**COMUNE DI CEMBRA LISIGNAGO**

**PIANO DI RECUPERO, CONSERVAZIONE E VALORIZZAZIONE DEL PATRIMONIO EDILIZIO MONTANO TRADIZIONALE  
(ART. 104 L. P. 15/2015)**

**CORREZIONE DI ERRORI MATERIALI AI SENSI DEL L'ART. 44 DELLA L. P. 15/2015**

**RELAZIONE ILLUSTRATIVA**

19 - 2

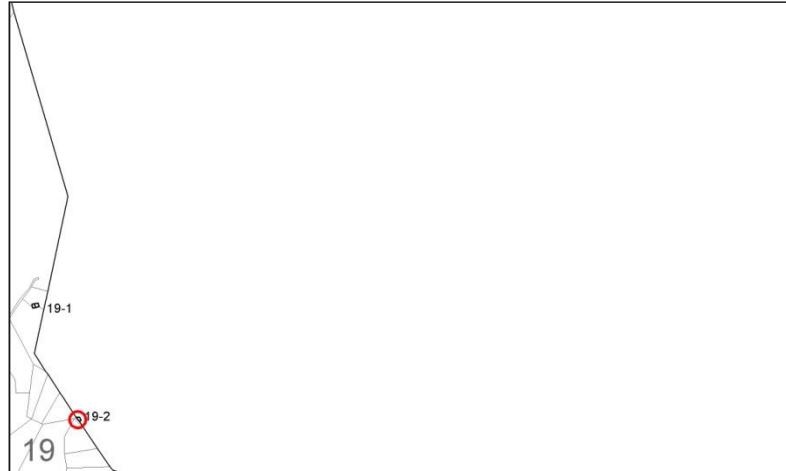
Per un errore materiale è stata però inserita negli elaborati dell'adozione finale la scheda originaria (versione 1. Adozione) priva delle indicazioni e prescrizioni subite nell'iter della Variante.

Va inoltre corretta la futura destinazione d'uso del manufatto come da risposta alle osservazioni (vedi osservazione n. 5) ai sensi dell'art. 37 della L.P. 15/2015 dove si prevedeva che: "In sintonia con quanto previsto dal PREM nel caso di accatastamento del bene che lo rende recuperabile ai fini della residenza temporanea, e verificate le caratteristiche dimensionali del manufatto, si modifica la scheda attribuendo al manufatto la categoria d'intervento B".

Si propone la sostituzione della scheda corretta secondo le richieste della PAT e destinazione d'uso abitativo temporaneo, come approvato dal Consiglio comunale in 2. Adozione. (vedi scheda in allegato).

13	MODALITÀ D'INTERVENTO		NESSUN INTERVENTO		RISANAMENTO CONSERVATIVO	<input checked="" type="checkbox"/>	RISTRUTTURAZIONE		RICOSTRUZIONE
14			La modalità di intervento è estesa alla parte di manufatto compresa nel territorio del comune di Altavalle, contraddistinta dalla p.ed. 672 in C.C. di Faver, vista comunicazione del Comune di data 10 settembre 2019 prot. n. 5677/VI.3						
			Venga mantenuto inalterato l'attuale ingresso e garantita la salvaguardia delle restanti murature.

Località: **SGALINAI**

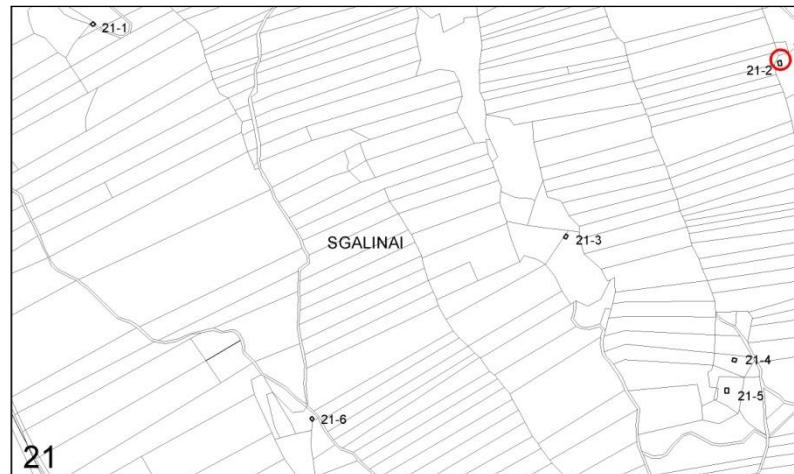
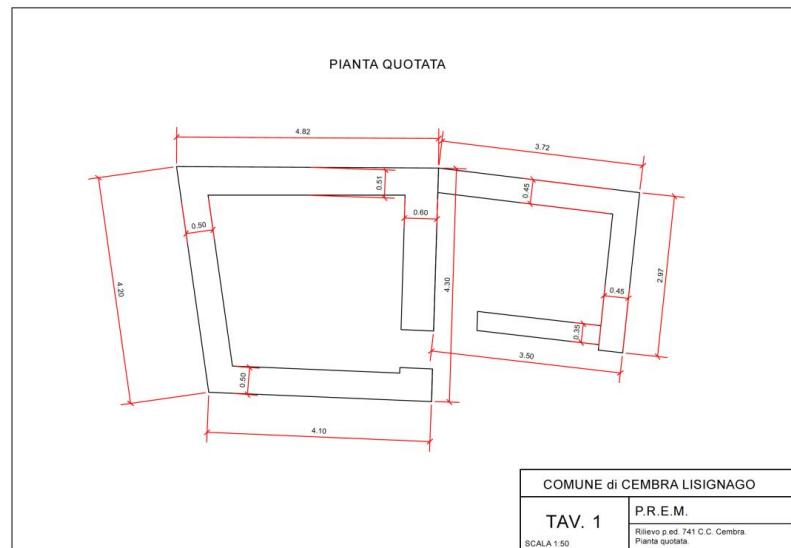
La proprietà ha evidenziato la non corrispondenza delle misure riportate in scheda e ne ha chiesto la correzione sulla base di un rilievo effettuato dopo aver rimosso i crolli, il fogliame e il terriccio depositato all'interno del perimetro murario del manufatto.

Constatata la consistenza delle murature e le dimensioni effettive in pianta del manufatto si predispose una rettifica delle dimensioni contenute sulla scheda in coerenza con lo stato di fatto.

Si propone la modifica delle dimensioni presenti sulla scheda e lo stralcio della previsione di trasformazione limitata dalla dimensione del manufatto, con possibilità pertanto di una destinazione d'uso ad abitativo temporaneo.

fronte: 4,82/4,10

lato: 4,20

1.60
